**PROJET - Réalisation d'un forage d'eau pour
une centrale à béton**

**Rue Nividic
22270 PLOUEDERN**

**Complément d'études à la demande
d'examen au cas par cas - 023235/KK**

ETABLISSEMENTS TANGUY ET CIE

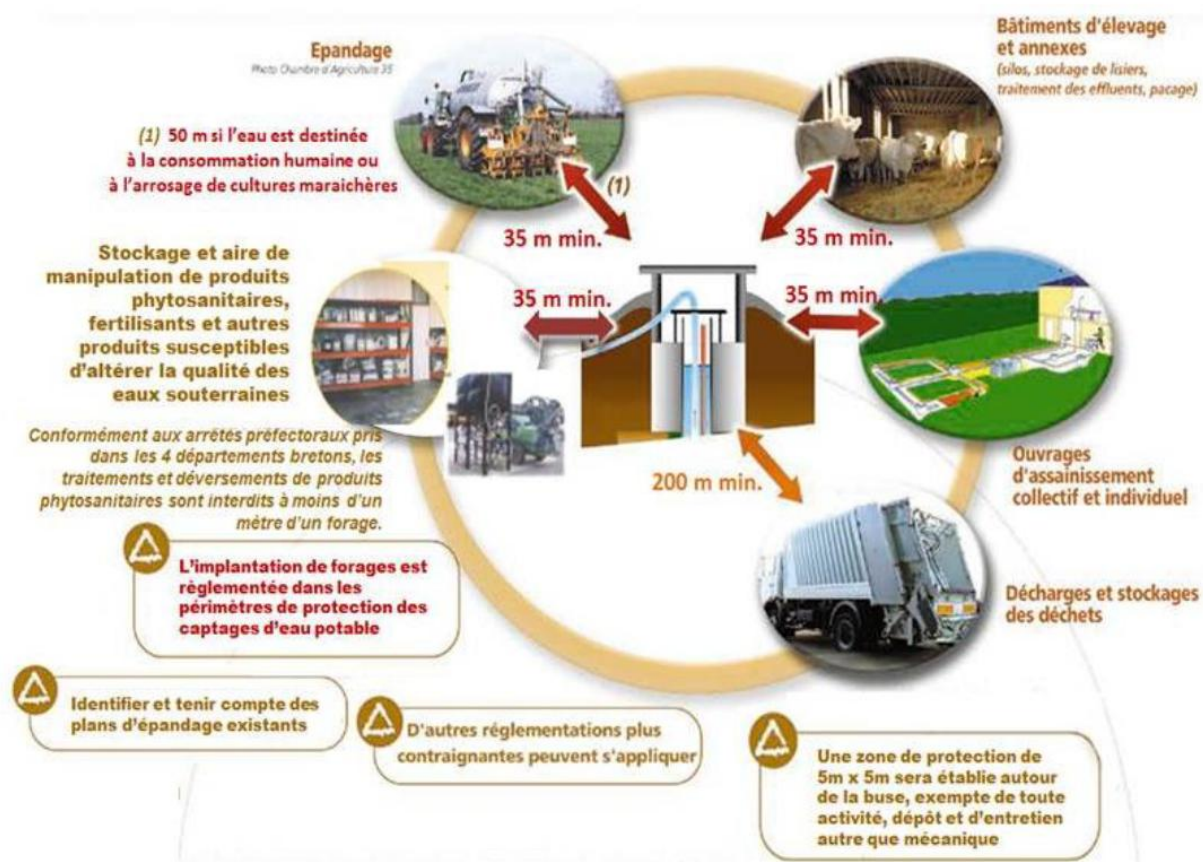
- *situation du forage par rapport au plan d'implantation de la centrale béton et identification des sources de pollutions potentielles ;*

Réponse au point 1 : « situation du forage par rapport au plan d'implantation de la centrale béton et identification des sources de pollutions potentielles ; »

Ci-joint, un plan 3D du projet fourni par le maître d'ouvrage, le forage est localisé au niveau du point rouge. Le forage est situé à environ 20 m des bâtiments de la cimenterie.

Aucune source de pollution identifiée n'est prévue en phase de projet. Il conviendra de respecter la norme NF X10-999 et respecter les distances réglementaires.

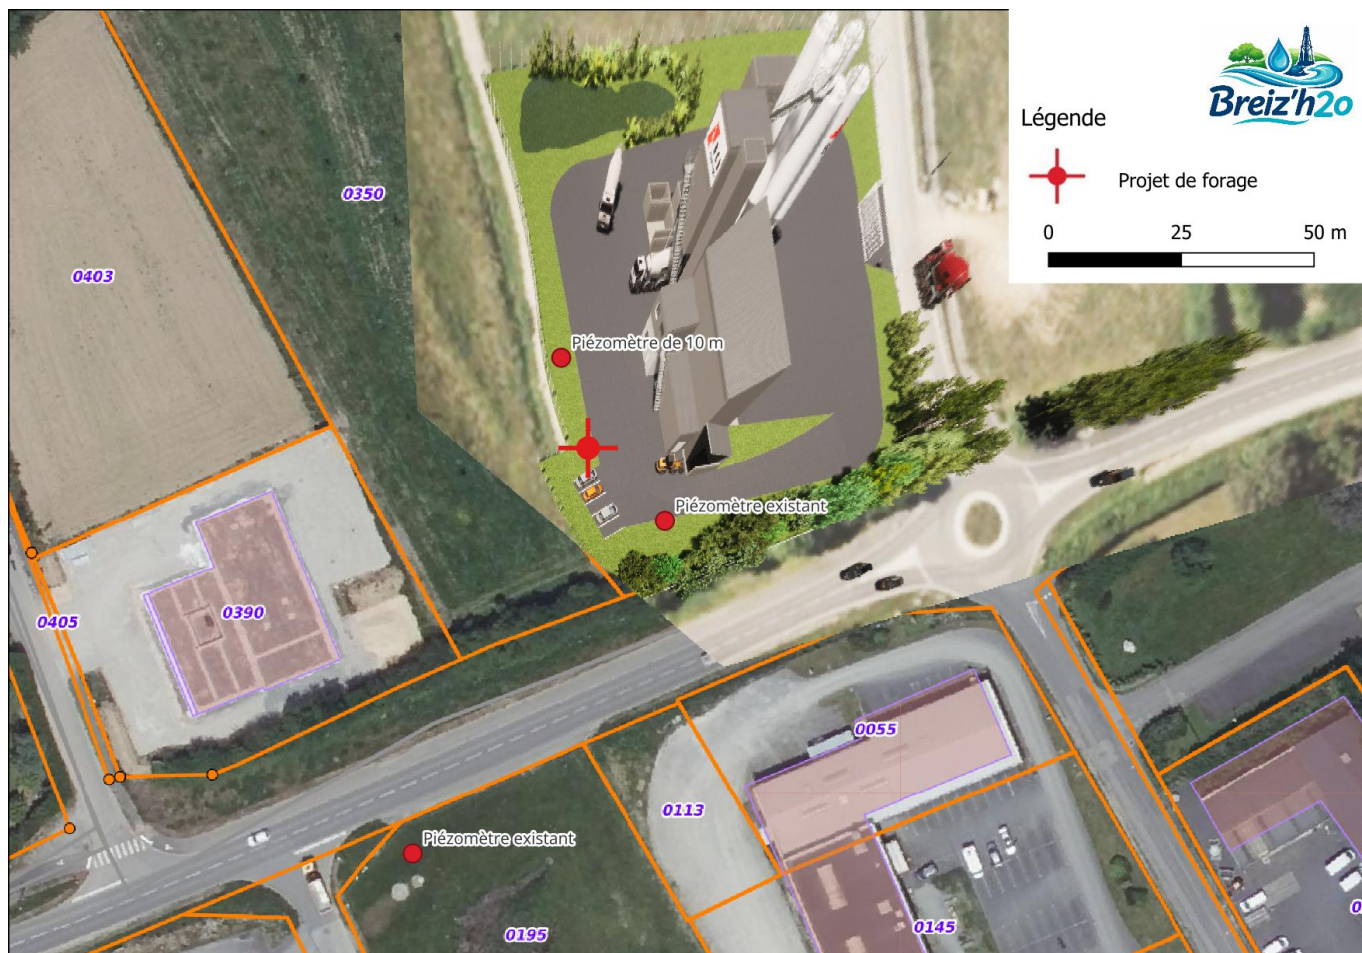
- *l'ensemble du parcellaire étant identifié comme zone humide potentielle (source PatriNat 2023), analyser les risques d'incidences du forage sur les fonctionnalités de la zone humide, en tenant compte des effets cumulés avec l'urbanisation du site (en se basant sur un diagnostic zone humide à l'échelle du site). »*

Réponse au point 2 : « l'ensemble du parcellaire étant identifié comme zone humide potentielle (source PatriNat 2023), analyser les risques d'incidences du forage sur les fonctionnalités de la zone humide, en tenant compte des effets cumulés avec l'urbanisation du site (en se basant sur un diagnostic zone humide à l'échelle du site). »

A la visite de terrain, aucune zone humide n'a été identifiée (aout 2026). Le site d'étude est un terrain cultivé tout l'année. Le zonage mentionné est une pré-localisation, la première zone humide identifiée est à 295 m.

Après discussion avec le service instructeur de la DREAL :

- Une surveillance pendant un an d'un piézomètre parmi ceux qui sont à proximité permettra de surveiller les incidences sur les milieux superficiels.
- Le projet de forage prévoit une modification de sa profondeur de cimentation de 20 m minimum au lieu des 10 prévus initialement afin de réduire davantage le prélèvement des eaux de surface.
